**RESPUESTA A LA NOTA DRHE-SEIA-0724-2023
PRIMERA AMPLIACIÓN AL ESTUDIO DE IMPACTO AMBIENTAL
CATEGORÍA I**

**PROYECTO:
“DIVISIÓN FAMILIAR”**

**UBICACIÓN:
CORREGIMIENTO DE LA ARENA, DISTRITO DE CHITRÉ, PROVINCIA
DE HERRERA**

**PROMOTORA:
AURA ELENA BAULE DEAGO**

ANEXO 1. Plano actualizado del proyecto

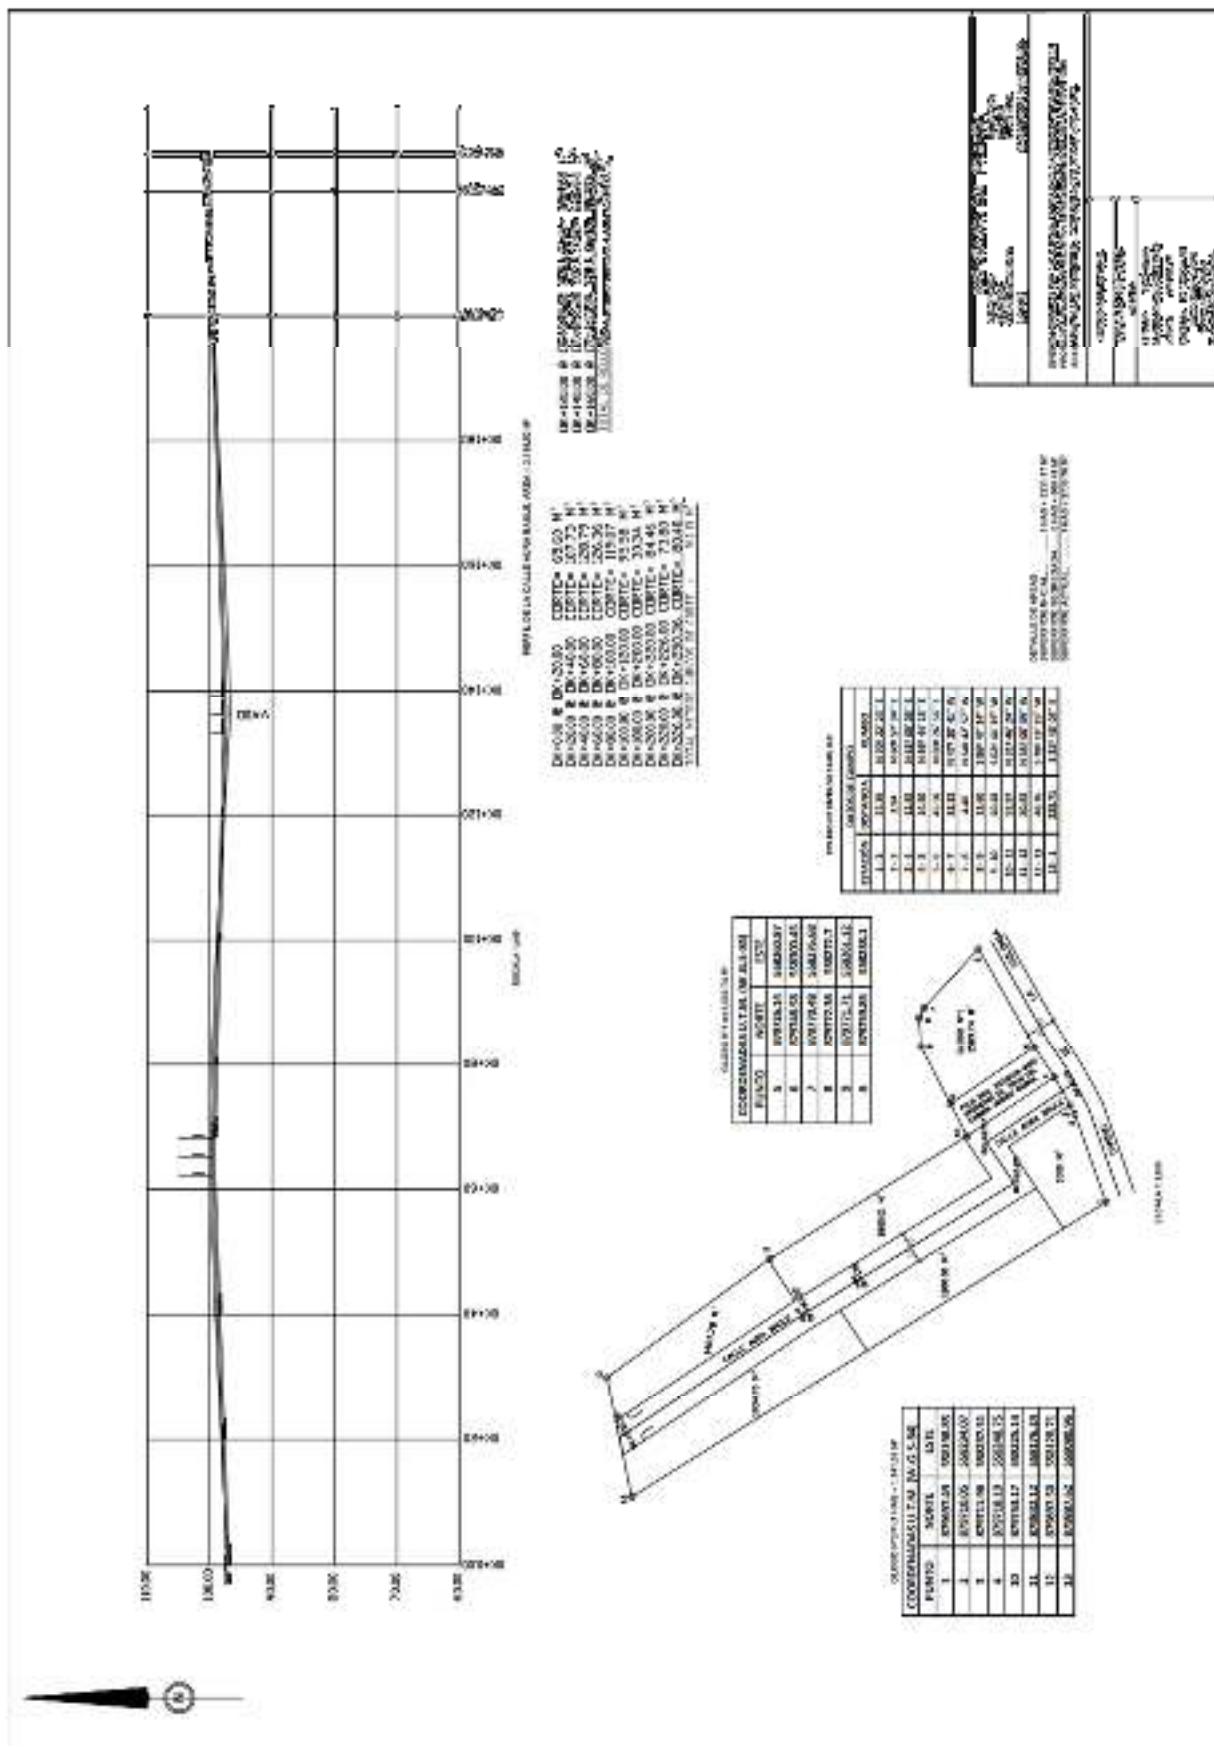
- a) Aclarar e indicar el área real del proyecto y la cantidad total de lotes a parcelar.
- b) En caso de existir una finca adicional que forme parte del área del proyecto, y que no haya sido incluida en el Estudio de Impacto Ambiental, presentar autorización notariada por parte del propietario de dicha finca, en el cual se autorice a la Promotora **AURA ELENA BAULE DEAGO**, a desarrollar el proyecto **DIVISIÓN FAMILIAR** en dicha finca, adicional, deberá presentar Certificado de Propiedad original emitido por el Registro Público de Panamá, con una vigencia mínima de un año y copia de cédula de propietario; y en caso de ser persona jurídica, aportar certificación de sociedad expedida por Registro Público con una vigencia mínima de tres (3) meses y copia de cédula de Representante Legal.

- c) Presentar coordenadas UTM, DATUM WGS84, del área total del proyecto.
- d) Presentar el Cuadro de desglose de áreas del proyecto.
- e) Presentar plano actualizado del proyecto, el cual deberá incluir la información solicitada en el acápite a, c y d, de la presente pregunta.

El área total del proyecto es de 1 ha + 2,730 m² +76 dm² y la cantidad de lotes a parcelar son seis (6).

#	Área (m ²)
1	1,589.74 m ²
2	1,800.01 m ²
3	1,487.78 m ²
4	1,934.70 m ²
5	1,800 m ²
6	1,000 m ²
7	Área de Calle 3,118.53 m ²
Total	12,730.76 m ²

Se presenta en el Anexo 1, el Plano actualizado del proyecto con la información solicitada en el acápite a, c y d.
